OF-23001165-H4-AEROP-444

Referencia: Contrato 23001165 H4 2023 objeto: “REALIZAR LA CONSTRUCCIÓN DE LAS BASES SEI Y OBRAS COMPLEMENTARIAS DE LOS AEROPUERTOS DE VALLEDUPAR, MOMPOX Y CÚCUTA (POR LOTES) VF. – Lote No. 2 AEROPUERTO SAN BERNARDO – MOMPOX.”

Asunto: SOLICITUD AMPLIACIÓN SUBESTACIÓN ELÉCTRICA Y REUBICACIÓN CHUT DE BASURAS

Figura 3.4. a. Espacios para montaje de equipos.
Fuente: Elaboración propia.

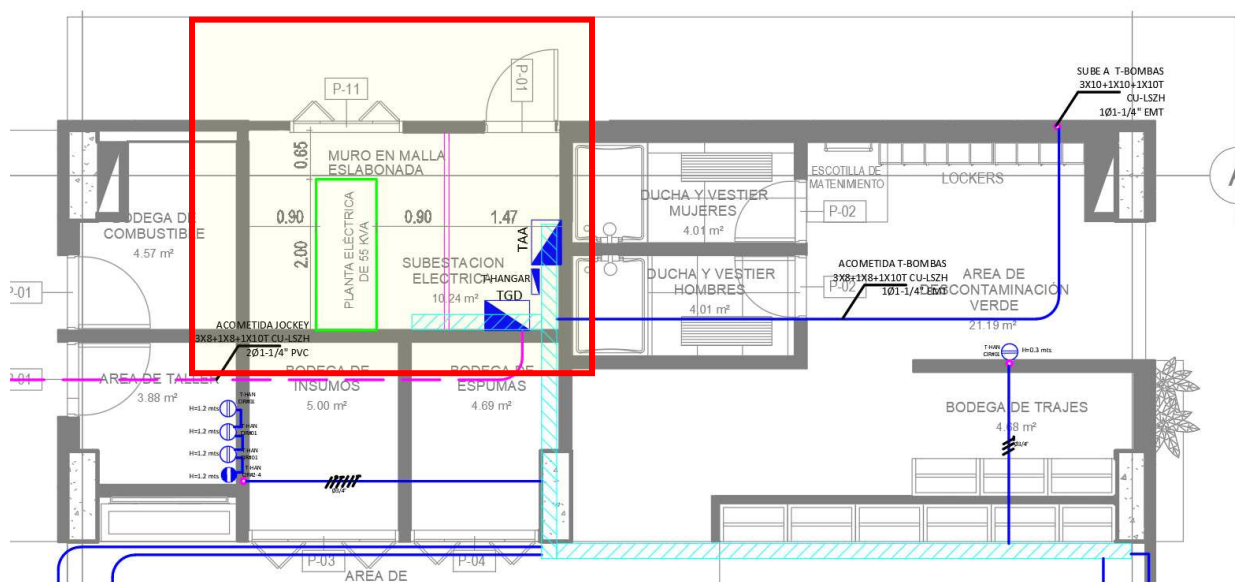
- F. Cuando se tengan partes energizadas expuestas con tensión fase tierra menor o igual a 150 V, el espacio de trabajo mínimo no debe ser inferior a 2 m de altura (medidos verticalmente desde el piso o plataforma) o la altura del equipo cuando este sea más alto, 0,76 m de ancho o el ancho del equipo si este es mayor; y 0,9 m de profundidad del espacio de trabajo frente al equipo. En todos los casos, el espacio de trabajo debe permitir la apertura a 90° de puertas de los equipos. Para tensiones mayores a 150 V y menores o iguales a 1.000 V fase-tierra, se debe aplicar lo señalado en el numeral 110.26 de la NTC 2050 segunda actualización. Para instalaciones de más de 1.000 V fase-tierra, la altura del espacio de trabajo debe ser como mínimo de 2 metros, con un ancho no inferior a 0,92 m y con una profundidad definida por las condiciones de la tabla 110.34 (A) de la norma NTC 2050 segunda actualización, teniendo en cuenta las excepciones del artículo 110.34 de la mencionada norma. Para mayor claridad se debe tener en cuenta la Figura 3.4.a

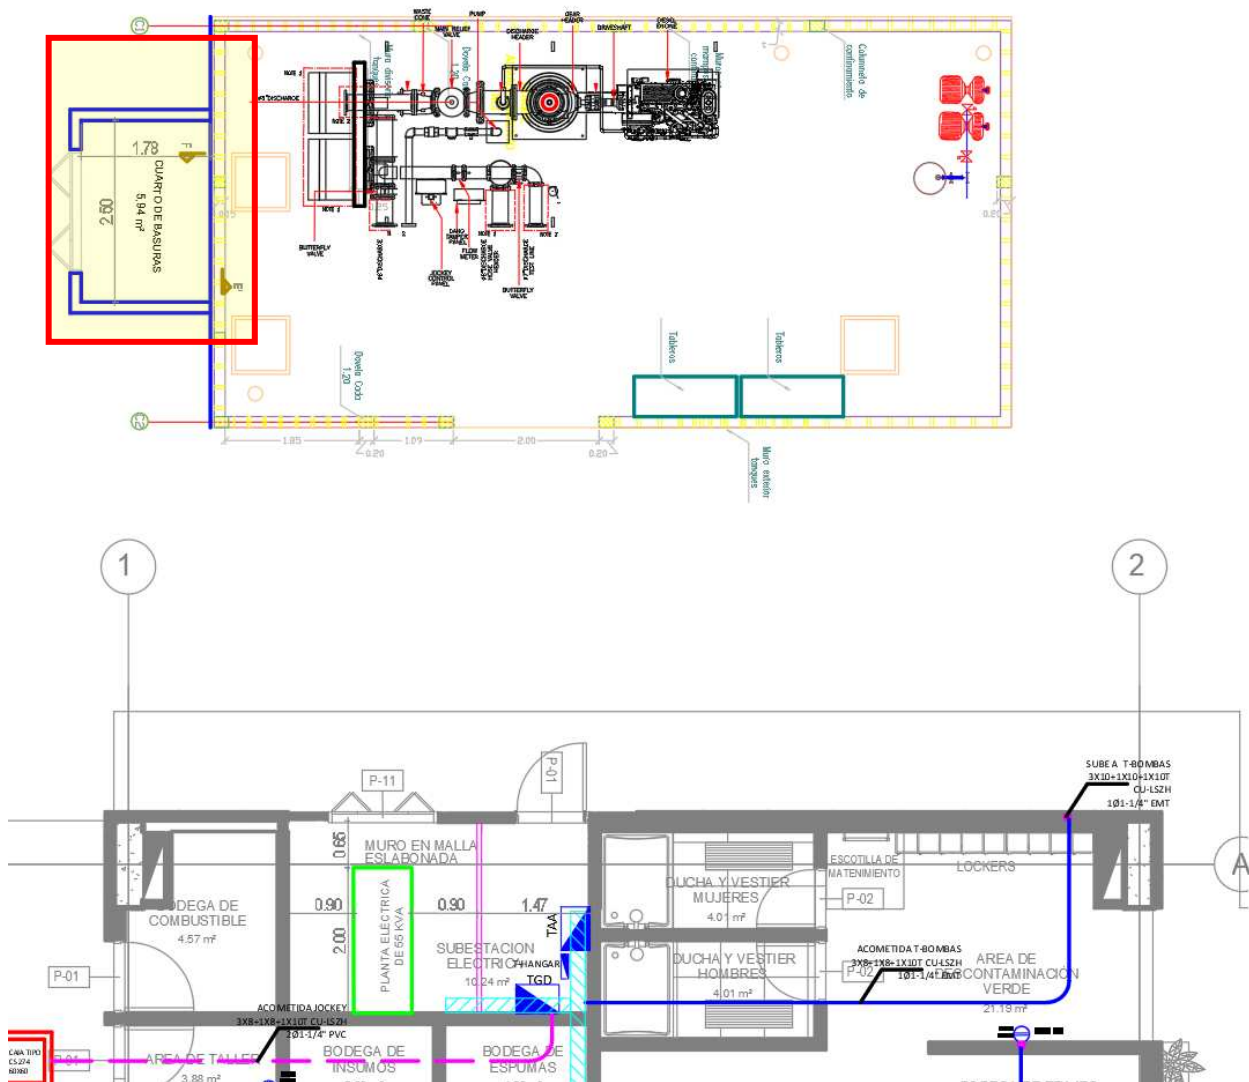
En la propuesta inicial como se puede verificar en el anexo No.1, la subestación eléctrica cuanta con un área de 5.94, distribuida con las siguientes medidas (4.13 x 2.50).

Por lo anterior considerando las dimensiones de la planta eléctrica (L. 2,00 X AN 0,80 X AL 0,90) y los tableros eléctricos (L 0,90 X AN 0,40 AL 1,80), las dimensiones con las que cuenta la subestación eléctrica no cumplen con la normativa, en este orden no es posible acceder a la certificación de uso final.

Con el fin de dar cumplimiento a las áreas de trabajo mínimas requeridas (0.90cm), teniendo en cuenta la apertura de las puertas de máquinas y tableros se presenta la siguiente propuesta **Anexo No.2**, donde conservan los lineamientos mínimos requeridos, a si mismo el muro divisorio en (Malla eslabonada) entre área de tableros y planta.
